ID: 8948 Provvedimento Unico in materia Ambientale (PNIEC-PNRR) per il progetto di un impianto agrivoltaico denominato "PIETROLUPO 04", della potenza di 70 MW e delle relative opere di connessione alla RTN, da realizzarsi nel comune di Mineo (CT) nelle località "Contrada Torretta" e "Torretta Mongialino"

Osservazioni relative alla procedura di PUA ai sensi dell'art.27 comma 6 del D.Lgs.152/2006

Figura 1: Estratto dell'elaborato ITS-PTL04-A12a17 "Layout definitivo su cartografia catastale e ortofoto" disponibile tra la documentazione caricata sul sito web del MASE per la consultazione del pubblico (<https://va.mite.gov.it/it-IT/Oggetti/Info/9181>)

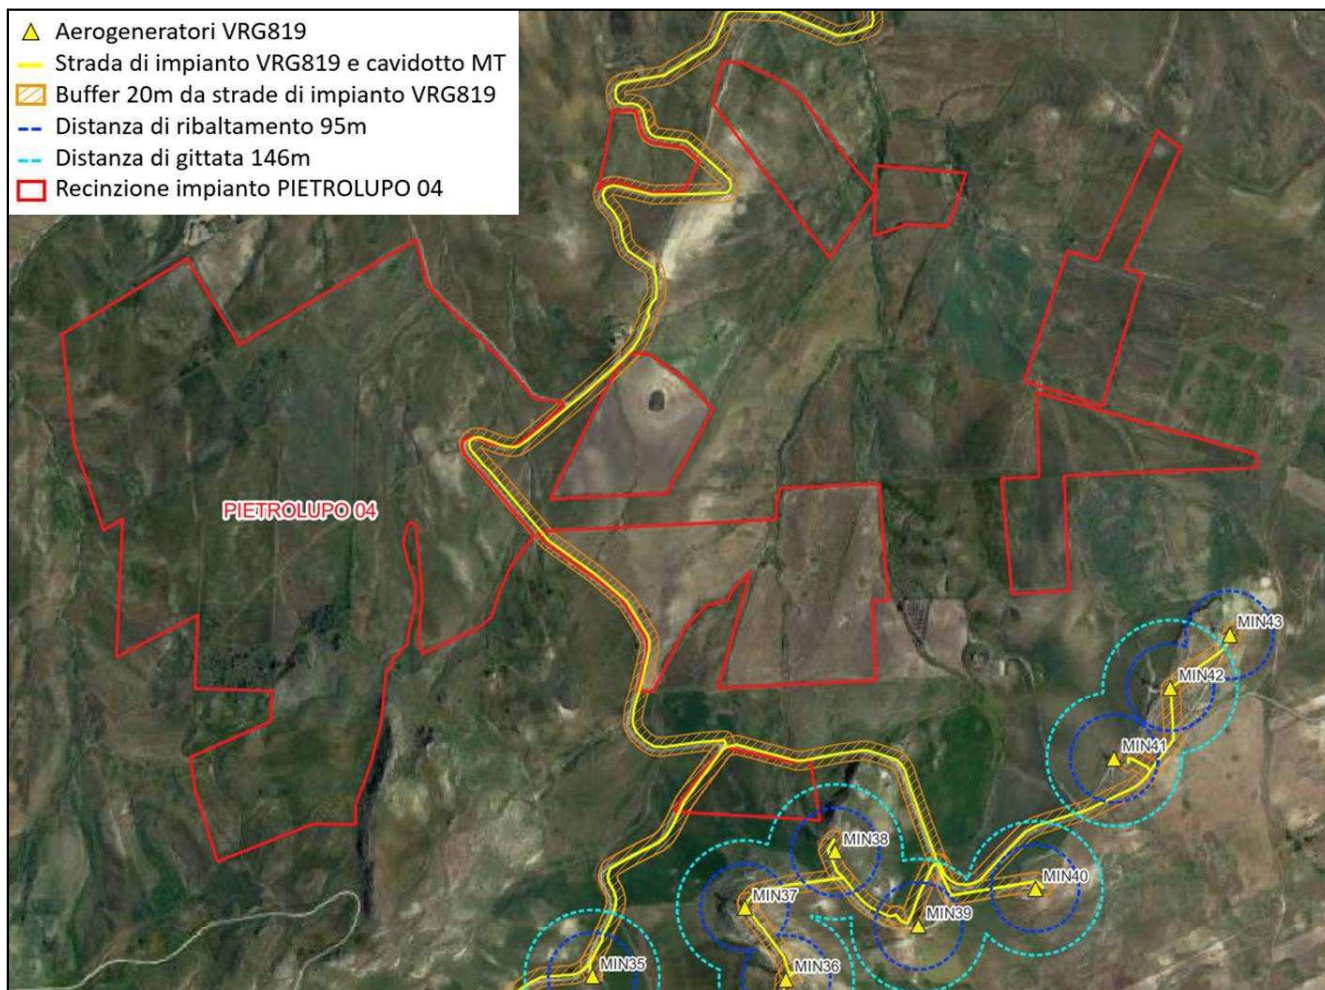
In particolare, come si evince dalle figure 1 e 2 sottostanti, la recinzione del progetto agrivoltaico della società ITS Medora S.r.l. si colloca nelle immediate vicinanze dell'aerogeneratore "MIN38", interferendo con le aree necessarie alla manutenzione e all'esercizio dell'impianto eolico.

Infine, preme precisare che, dalla consultazione dell'elaborato ITS-PTL04-A12a17 "Layout definitivo su cartografia catastale e ortofoto" disponibile sul sito del MASE, risulta che il percorso del cavidotto MT di collegamento tra l'impianto agrivoltaico "PIETROLUPO 04" e la cabina utente localizzata presso la stazione "Raddusa 380" presenta delle interferenze di parallelismo e attraversamento rispetto al cavidotto MT interrato di collegamento dell'impianto eolico "VRG 819" con la stazione di utenza localizzata presso la cabina primaria "Mineo" di proprietà di Enel distribuzione (si veda figura 3). A tal proposito, si sottolinea che l'elaborato ITS-PTL04-A12a19 "Carta delle interferenze" disponibile sul sito del MASE non evidenzia le suddette interferenze né tantomeno propone modalità risolutive delle stesse.

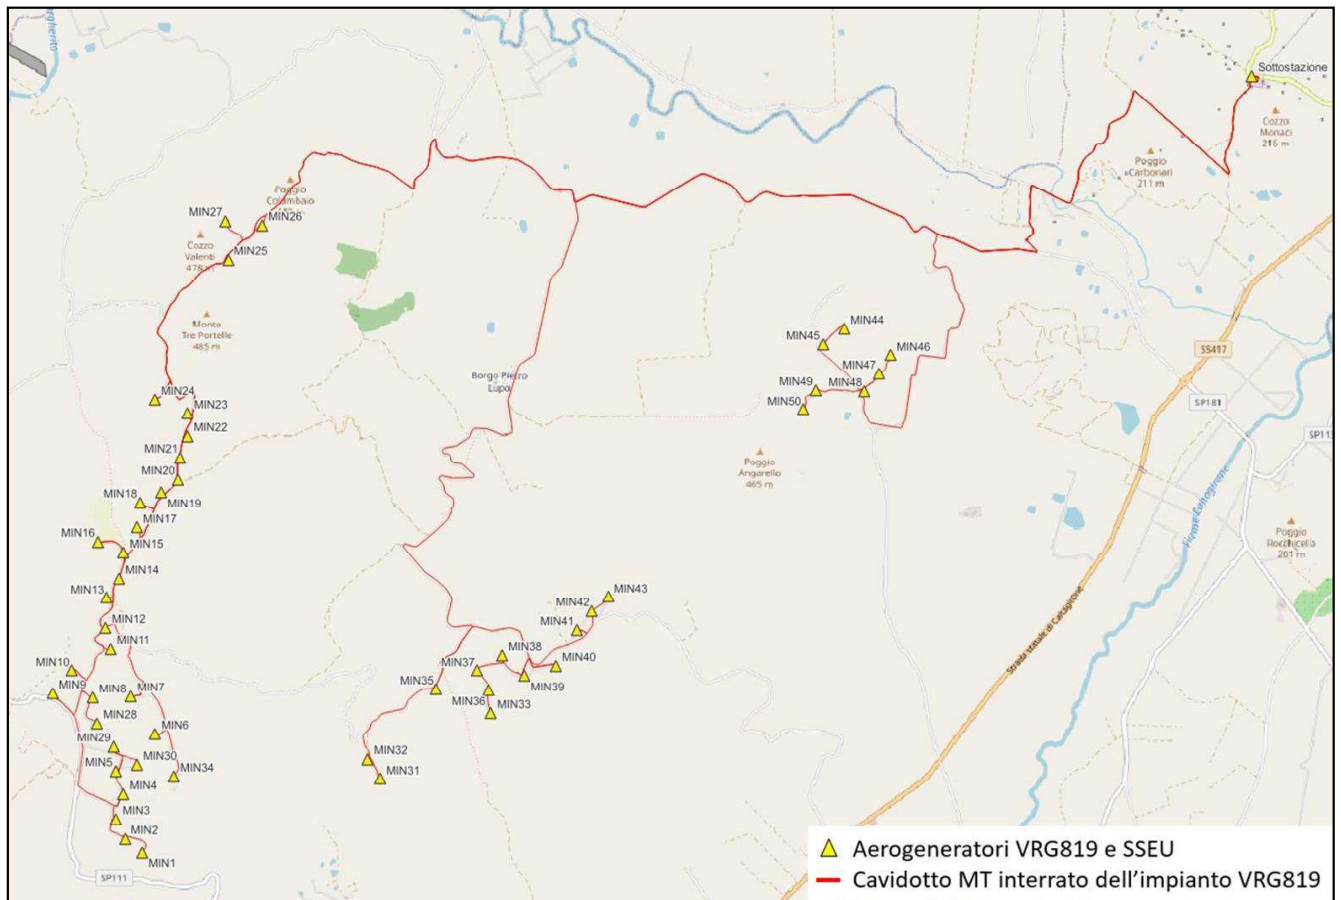
In aggiunta a quanto sopra, si specifica che è prassi consolidata di settore per impianti eolici mantenere una distanza di rispetto dagli aerogeneratori almeno pari all'altezza di ribaltamento per prevenire potenziali rischi legati a rotture catastrofiche (nel caso specifico l'altezza di ribaltamento degli aerogeneratori dell'impianto eolico esistente "VRG819" è pari a 95m).

Si fa notare inoltre che l'impianto agrivoltaico "PIETROLUPO 04" si colloca all'interno della distanza di gittata degli elementi rotanti calcolata applicando la metodologia riportata dal foglio di calcolo per la "Gittata massima", utilizzato dalla *Unità Operativa Dirigenziale 500203 - Energia, efficientamento e risparmio energetico, Green Economy e Bioeconomia* nelle istruttorie per gli impianti di produzione di energia da fonte rinnovabile eolica, di cui si è data evidenza nel Decreto Dirigenziale n. 44 del 12/02/2021 della Regione Campania, risultante pari a 146m.

- mantenendo l'area intorno a ciascun aerogeneratore dell'impianto eolico in esercizio "VRG819" libera da ogni ostacolo, per un raggio pari ad almeno la distanza di gittata di 146m;

- mantenendo l'area adiacente alle strade di servizio all'impianto eolico in esercizio "VRG819" libera da ogni ostacolo, come da stato di fatto, per una distanza di almeno 20m da ciascun lato della strada;
- risolvendo le interferenze nel percorso del cavidotto MT interrato dell'impianto "VRG819" con le opere del progetto agrivoltaico "PIETROLUPO 04", assicurando la piena operatività e manutenibilità dell'impianto della scrivente. In tal senso, si chiede che le opere del progetto agrivoltaico "PIETROLUPO 04" siano mantenute a una distanza minima di 2,5m dalla trincea del cavidotto dell'impianto in esercizio "VRG819";
- includendo nella documentazione progettuale l'analisi delle interferenze del progetto agrivoltaico "PIETROLUPO 04" con le opere dell'impianto eolico esistente "VRG 819" ed esplicitando le metodologie di risoluzione delle stesse.
